Grundinstandsetzung von Straßen Kreisverkehr Virchowstraße / Große Bergstraße / Jessenstraße

Schlussverschickung

Abwägung der zur Verschickung eingegangenen Stellungnahmen Abstimmung der Planunterlagen vom 15. August 2017

Ergebnisvermerk

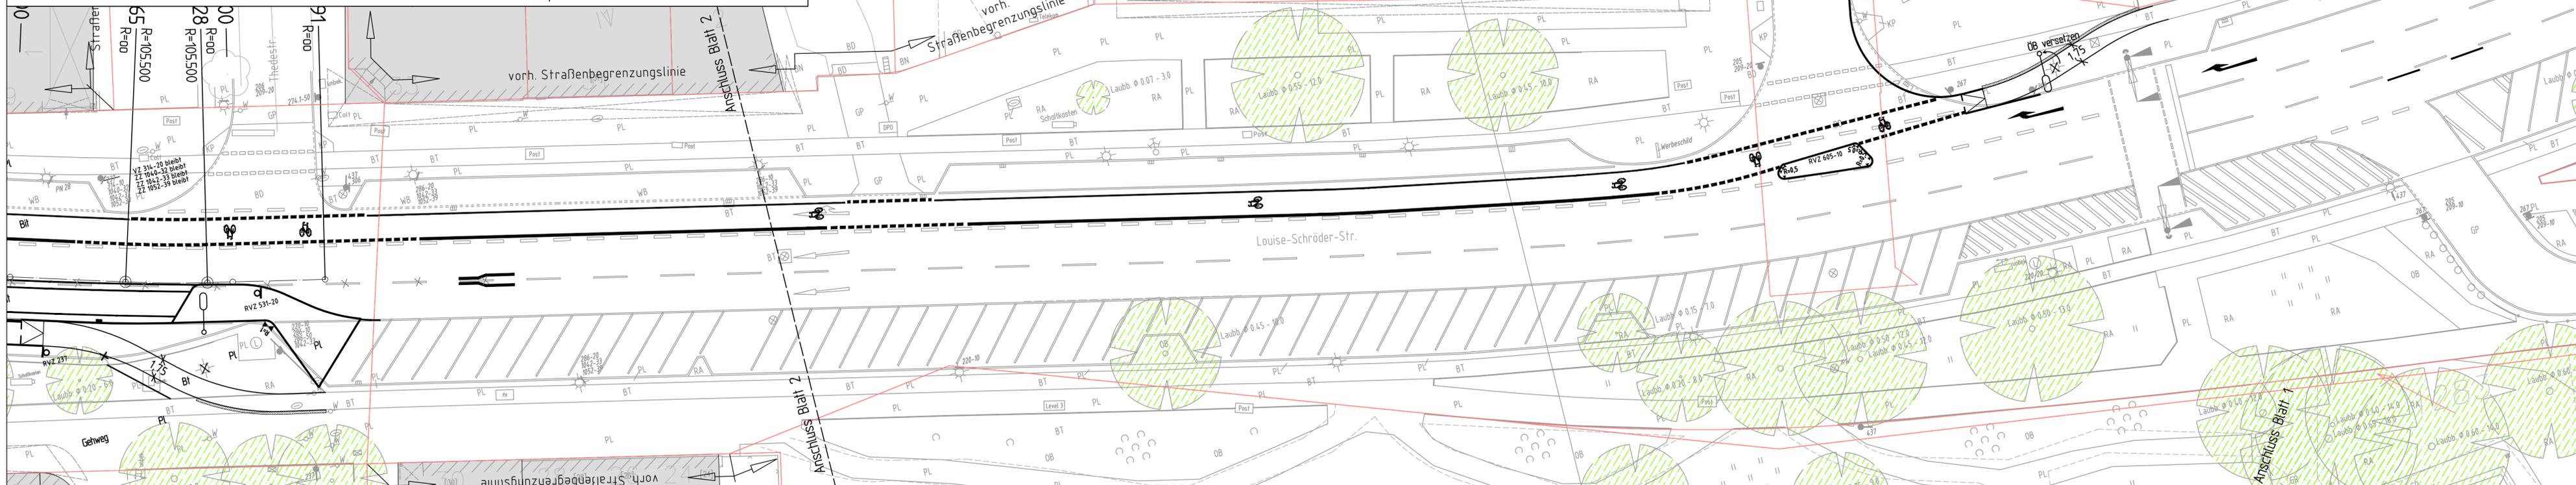
VD 5 PK 21 vom 04.09.2017	<p>Lageplan 1/3</p> <p>Die Pfeilgruppen (links/rechts/geradeaus) im nördlichen Radfahrstreifen sind zu entfernen. Es ist vorgesehen, dass der aus Richtung Große Bergstraße kommende Radfahrer, der nach rechts in die Altonaer Poststraße abbiegen möchte, vor dem Knoten Jessenstraße / Altonaer Poststraße den Radfahrstreifen verlässt und im Mischverkehr den separaten</p>	<p>Der LSBG plant eine Baumaßnahme am Knoten Ehrenbergstraße / Altonaer Poststraße / Behnstraße / Jessenstraße. Im Zuge dessen soll ein durchgängiger Rad-</p>

eingegangene Stellungnahme:	Antwort A/MR 2:
	<p>Rechtsabbiegefahrstreifen nutzt.</p> <p>Zur Orientierung / Verdeutlichung für den Radfahrer ist eine kurze Markierung der Leitlinie nach VZ 340 StVO (Schmalstrich.-1 m Strich/1 m Lücke) zu Beginn des Rechtsabbiegefahrstreifens zu markieren.</p> <p>Lageplan 2/3</p> <ul style="list-style-type: none"> - Das VZ 209-30 StVO (Zufahrt Große Bergstraße) ist zu entfernen. - Aufstellen der Verkehrszeichen <ul style="list-style-type: none"> 267 StVO 1022-10 StVO 1026-30 StVO 1026-35 StVO 1040-31 StVO 23h – 11h (aktuelle VZ-Kombination ist der Stellungnahme angefügt) - Aufstellen des Verkehrszeichens <ul style="list-style-type: none"> 220-10/20 StVO beidseitig (In Höhe Große Bergstraße 165 / direkt im Anschluss des geplanten / eingezeichneten Fußgängerüberweges (FGÜ)) in Verbindung mit 1001-33 StVO. 	<p>fahrstreifen zwischen dem geplanten Kreisverkehr und der Max-Brauer-Allee realisiert werden. Es ist daher vorgesehen den Radfahrer im Zuge der Kreisverkehrsmaßnahme vorerst an der Einmündung Lawaeweg auf die Nebenflächen zu leiten.</p> <p>Dies wird berücksichtigt.</p>

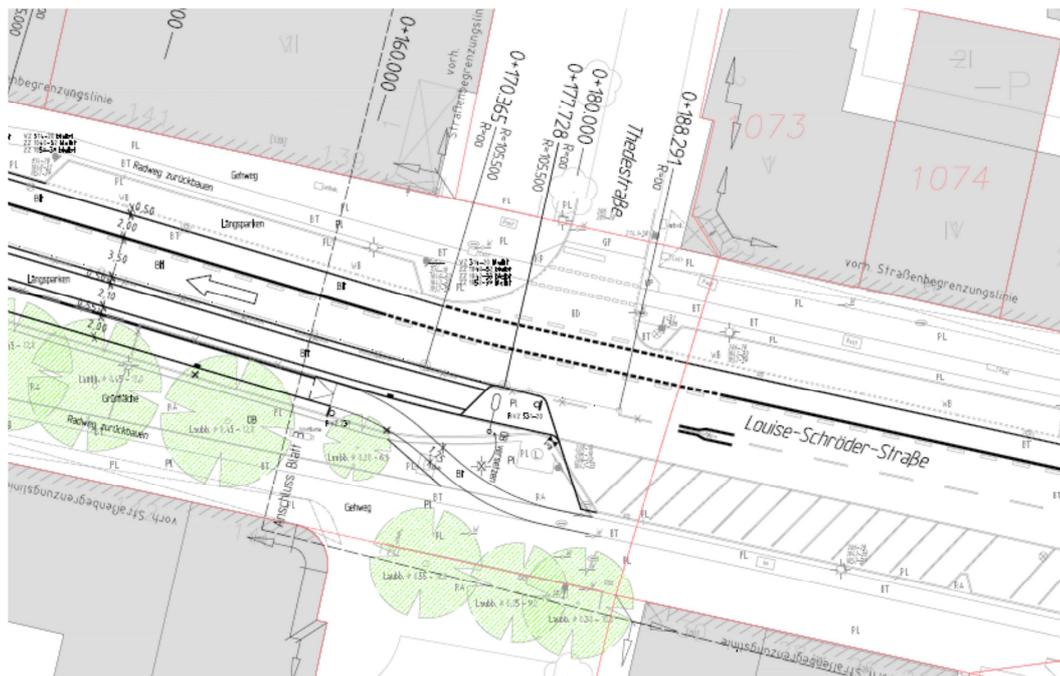
- Östlich des geplanten Kreisverkehrs sind Längsparkstände zwischen der Fahrbahn und dem Radfahrstreifen geplant. Es ist eine bauliche Trennung zwischen den Parkständen und dem Radfahrstreifen gewünscht. Vorerst wird planerisch keine bauliche Trennung vorgesehen. Sollte nach Realisierung der Maßnahme der Radfahrstreifen zum Parken genutzt werden, wird nachgebessert oder eventuell der Parkstreifen aufgehoben.

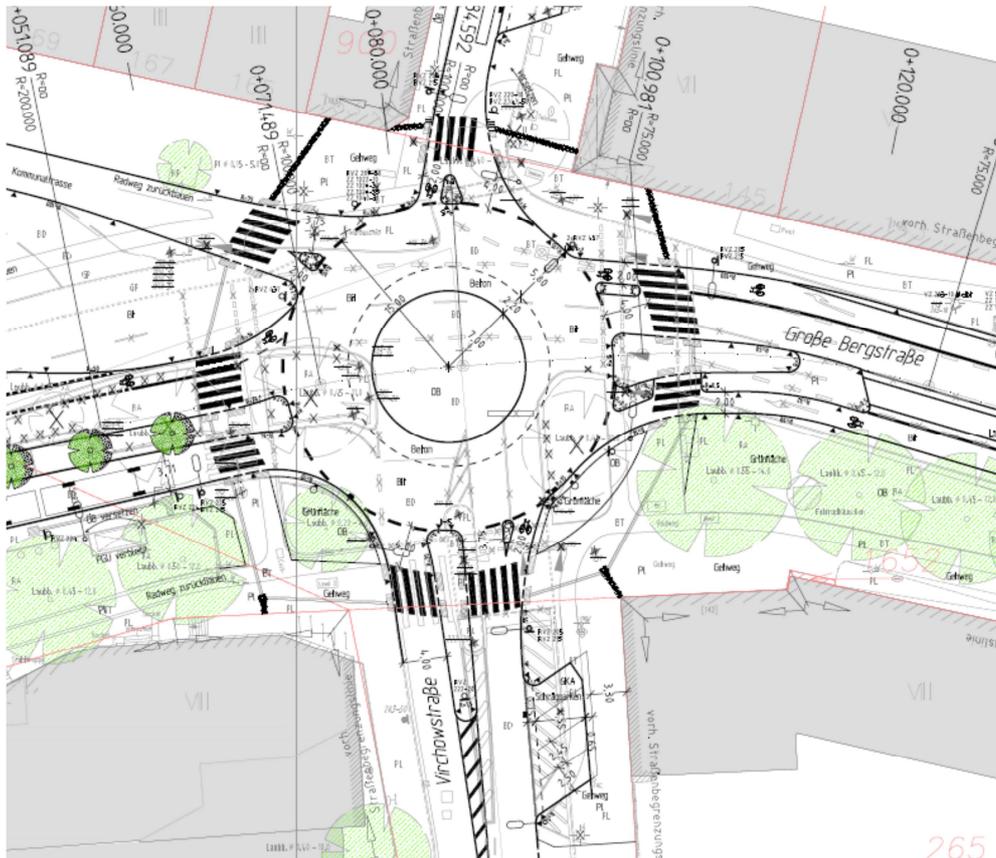
- Es sollte geprüft werden, ob der Betoninnenring des Kreisverkehrs uneben hergestellt werden könnte (Rubbelbeton) , um ein Befahren unattraktiv zu machen.
Wird geprüft

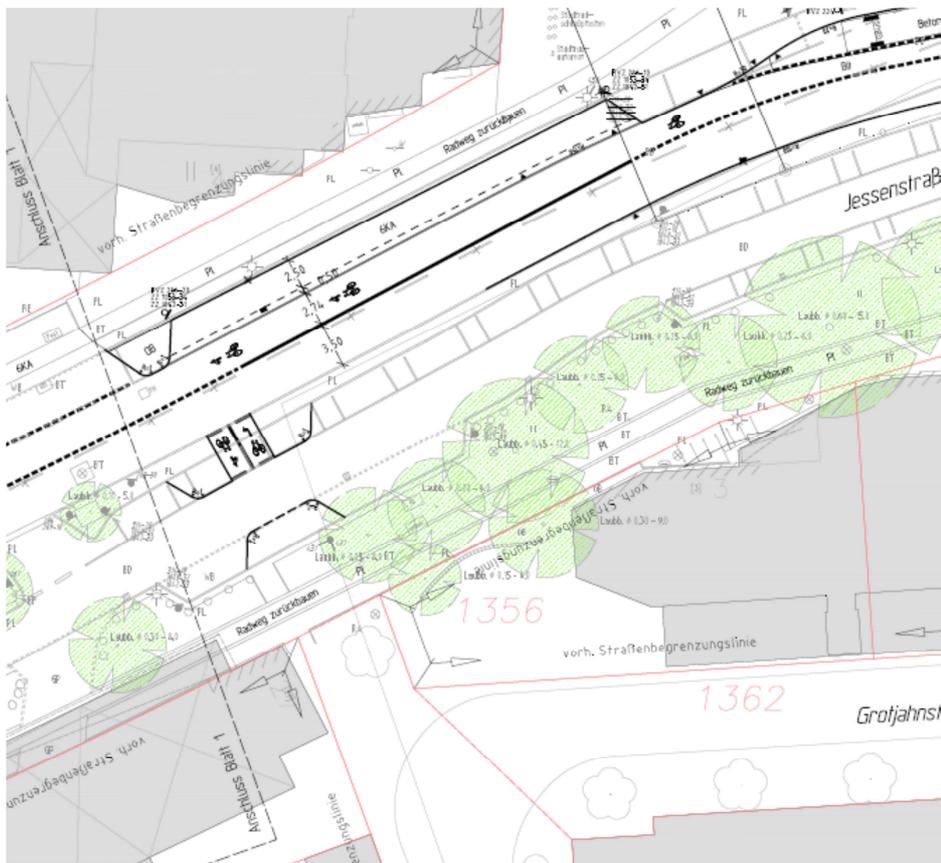
- Bushaltestelle vor dem technischen Rathaus: Auf das 2. Einstiegsfeld kann verzichtet werden. Leitlinie bis zum Heck des 2. Busses verlängern. Wird berücksichtigt.
- Bei der Bushaltestelle vor dem technischen Rathaus sollte geprüft werden, ob ein Kantenvorstand von 22 cm möglich ist. Bei den vorhandenen Bäumen dürfen keine Auffüllungen vorgenommen werden. Wird geprüft.
